Città di
Castellanza

Piano di Governo del Territorio

Piano dei Servizi

RETTIFICHE E CORREZIONI ERRORI MATERIALI AL PIANO DEI SERVIZI

10.

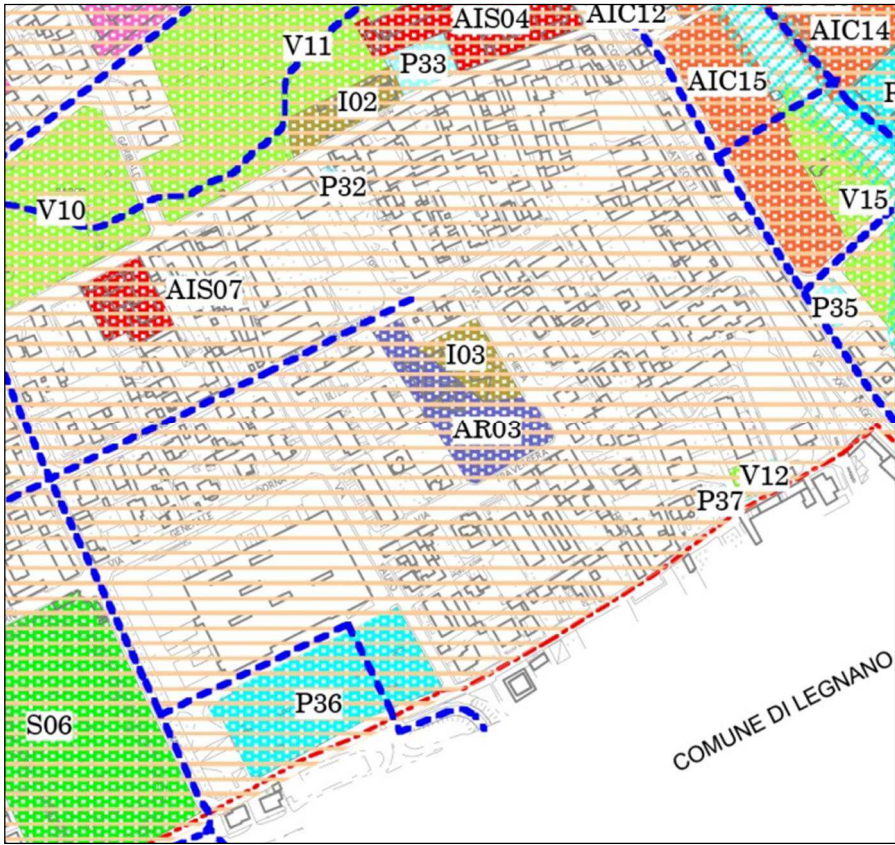
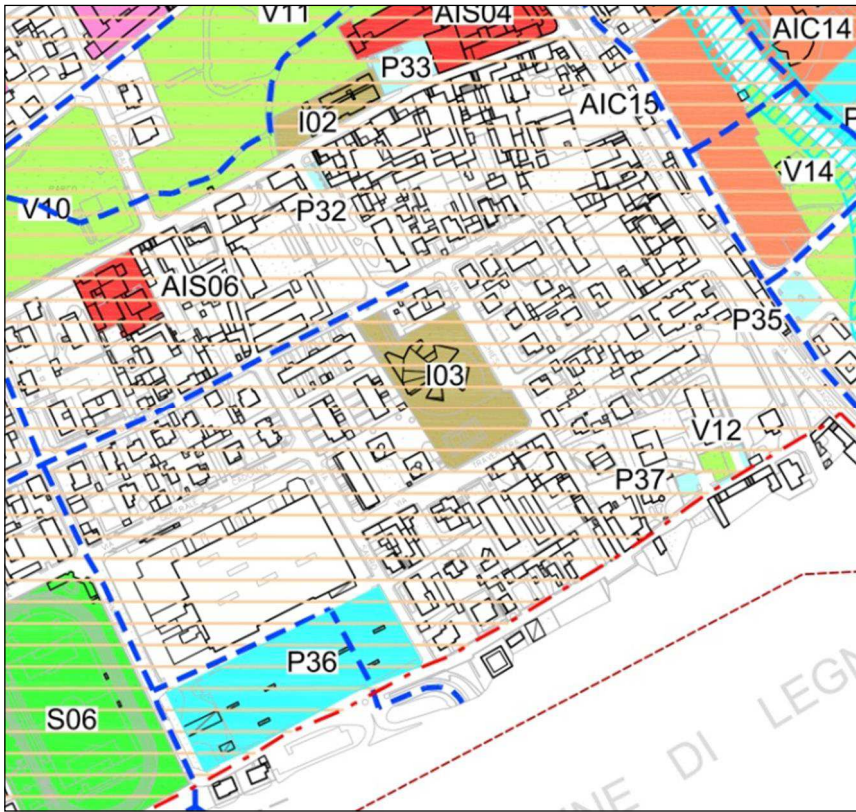
La tavola PdS2.1 individua l'oratorio di via Borsano con il poligono denominato AR03, trasferitosi in altra sede, lasciando i relativi spazi alla scuola materna "E. Cantoni" individuata con il poligono e la scheda I03, adiacente all'ex-oratorio.

Le due attrezzature AR03 e I03	Il nuovo poligono I03 che ricomprende l'AR03

PS2.1 Il poligono AR03 viene inglobato nel poligono del servizio I03.

PS2.2 Nuova scheda I03 inglobando la scheda AR03, eliminazione della scheda AR03.

11.

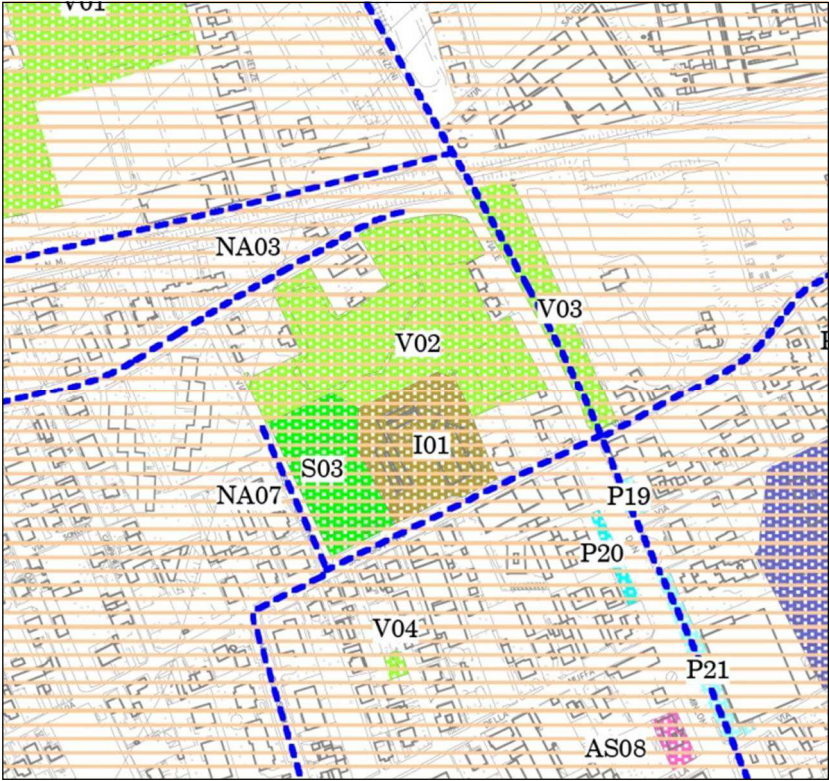
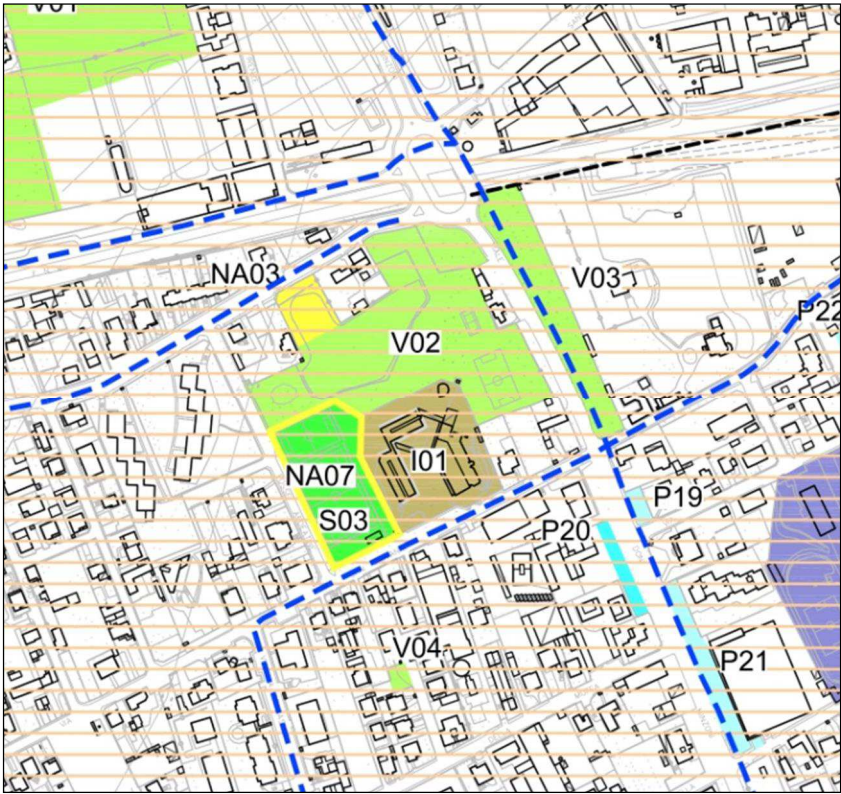
La tavola PdS2.1 individua solo in parte le nuove attrezzature previste dal Piano dei Servizi, tralasciando i poligoni relativi alle attrezzature NA03, NA06, NA07, NA08 e NA09.

NA03 e NA07, numerati ma non individuati	L'individuazione delle due attrezzature

PS2.1 Inserimento in carta dei nuovi poligoni (NA03, NA06, NA07, NA08 e NA09).

12.

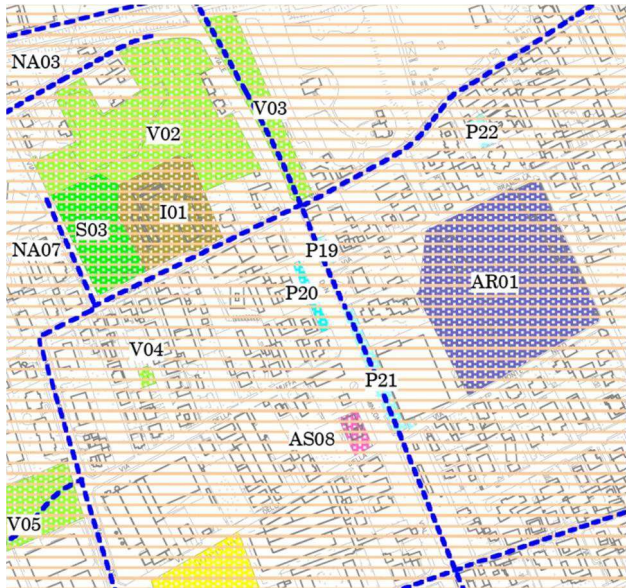
La tavola PdS2.1 con il poligono denominato P20 individua un parcheggio privato asservito all'uso pubblico. Il poligono però differisce da quello rappresentato nella scheda del catalogo, tralasciando un'ampia porzione a ovest risultante anch'essa asservita all'uso pubblico.

PdS2.1 Modifica del perimetro del parcheggio coerentemente con la relativa scheda del catalogo.
